Avis délibéré de la mission régionale d'autorité environnementale sur le projet de parc éolien présenté par la société Boralex sur les communes de Deux-Chaises et Le Theil (03)

Avis n° 2022-ARA-AP-1350

Avis délibéré le 14 juin 2022

Figure 2: Hypothèses de raccordement du projet au réseau de distribution d'électricité (Source: résumé non technique de l'étude d'impact p.9)

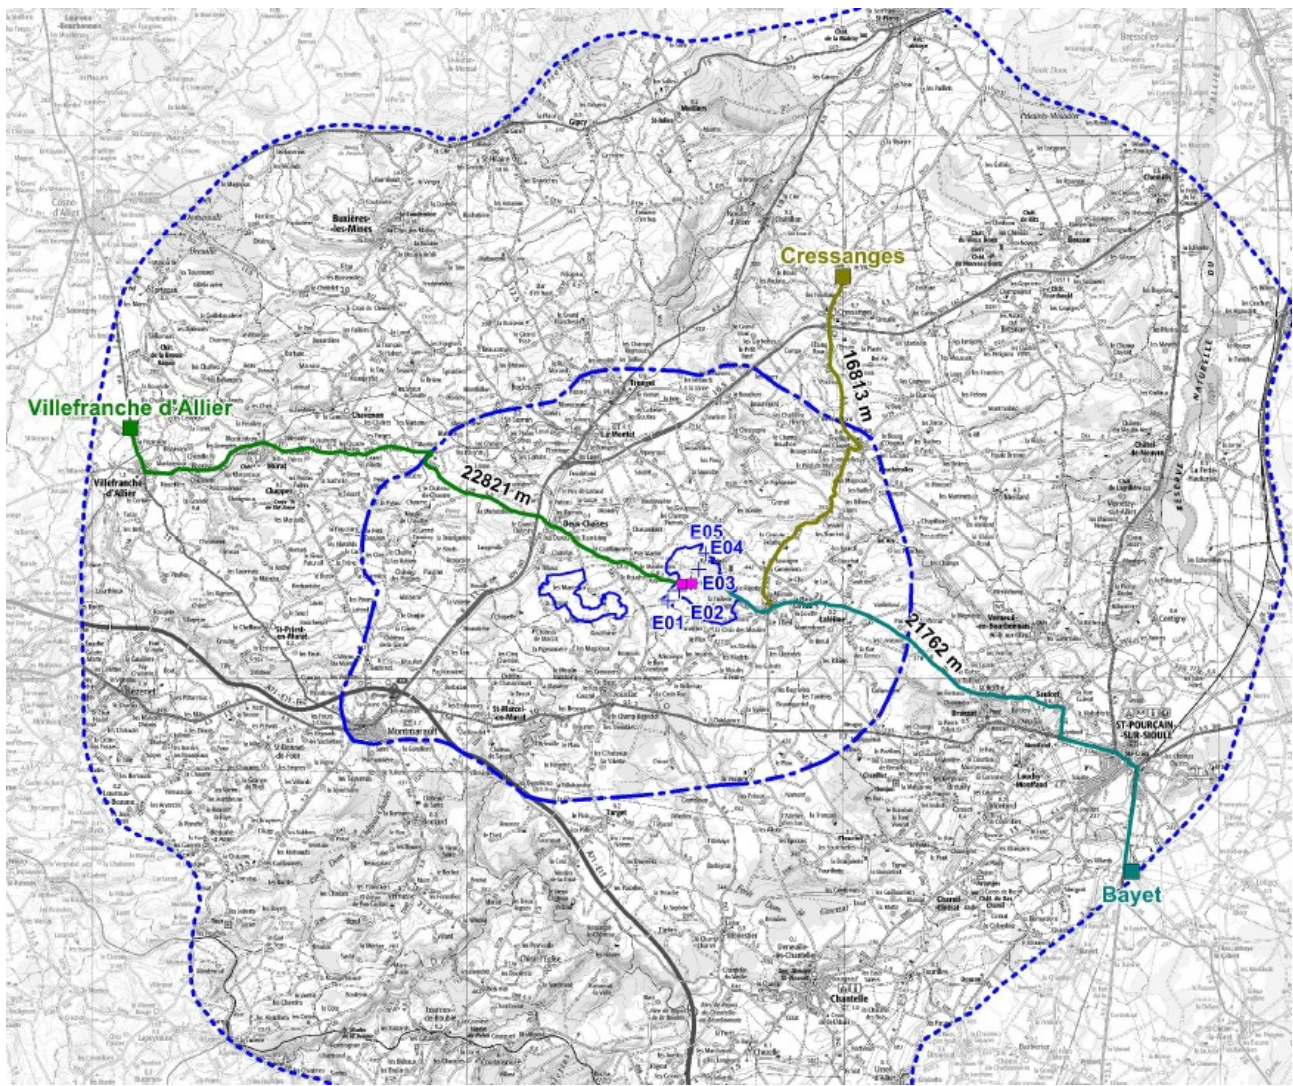
Le dossier ne précise pas si la capacité des postes pressentis est suffisante au regard du S3-REnR⁸. Le cas échéant, la création d'un poste de raccordement ou son extension (sur site ou

ailleurs) ferait partie du projet, comme le raccordement lui-même. Son incidence serait alors à évaluer à ce titre.

L'Autorité environnementale recommande de compléter le périmètre du projet avec les opérations nécessaires à son raccordement au titre du S3REnR récemment approuvé et de les décrire.
